Untersuchungsbericht

Bundesanstalt für Verkehr
Sicherheitsuntersuchungsstelle des Bundes
GZ: BMVIT-795.372-IV/BAV/UUB/SCH/2016

**Zusammenprall Z 3200 mit LKW
auf EK km 11,780
zwischen Bf Sattledt und Hst Unterhart
am 05. Juli 2016**

Beilage 1 – Stellungnahmen

Abbildung 3: Lageskizze Bf Sattledt (Quelle ÖBB)

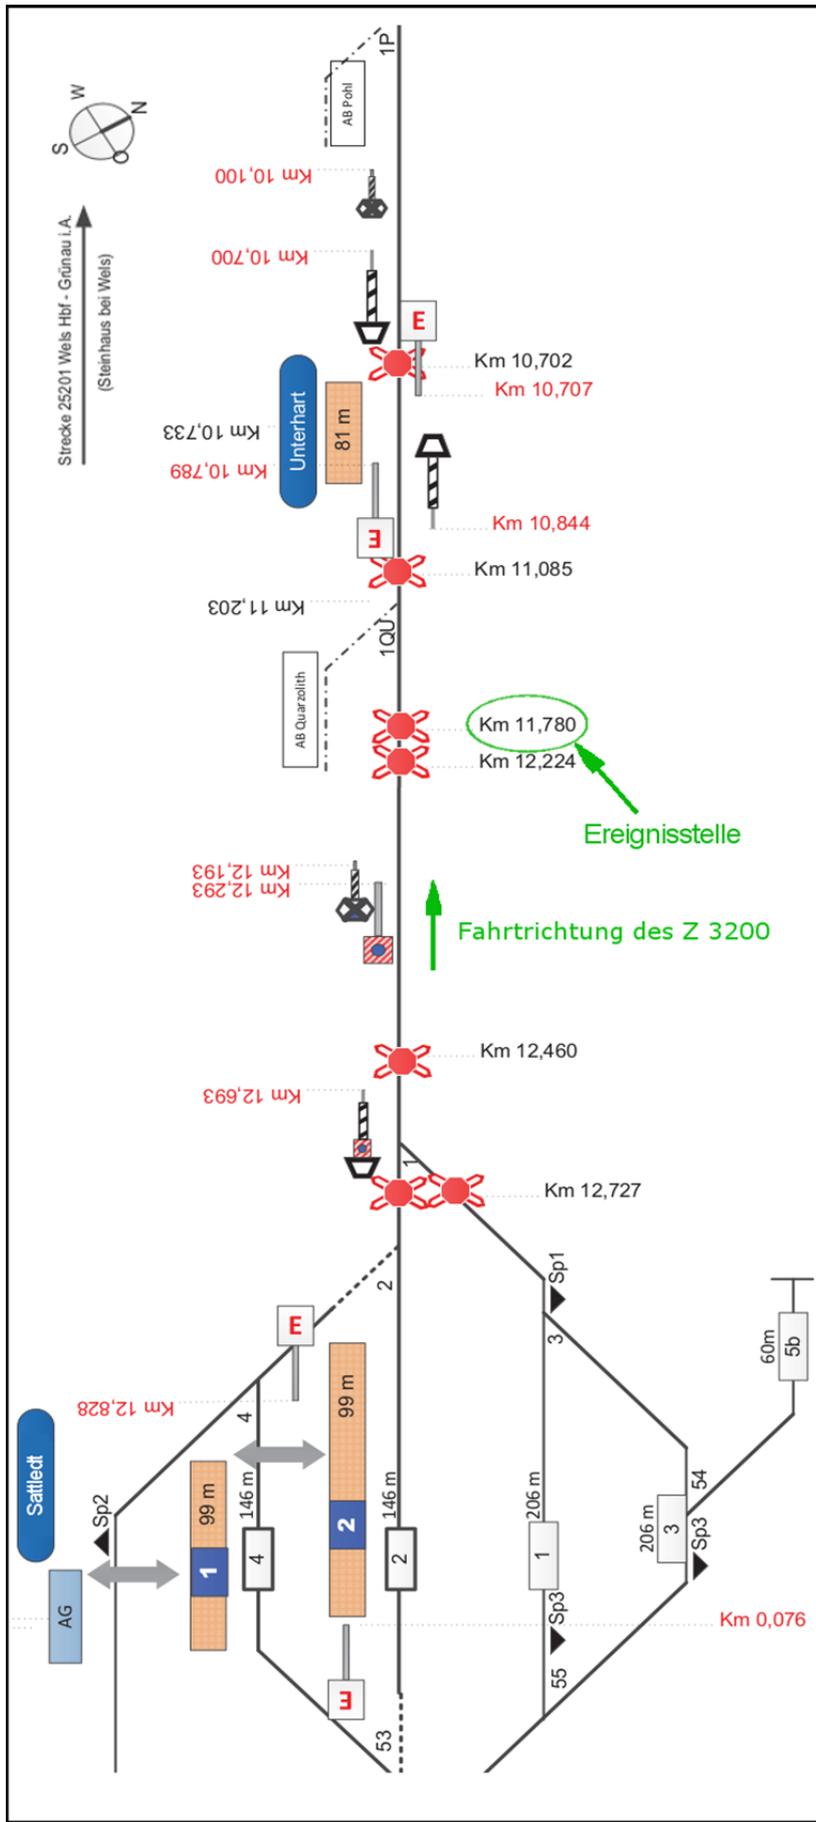
Zum besseren Verständnis wäre es hilfreich, in Abbildung 3, die Fahrtrichtung des Z 3200 darzustellen.

Anmerkung SUB: eingearbeitet
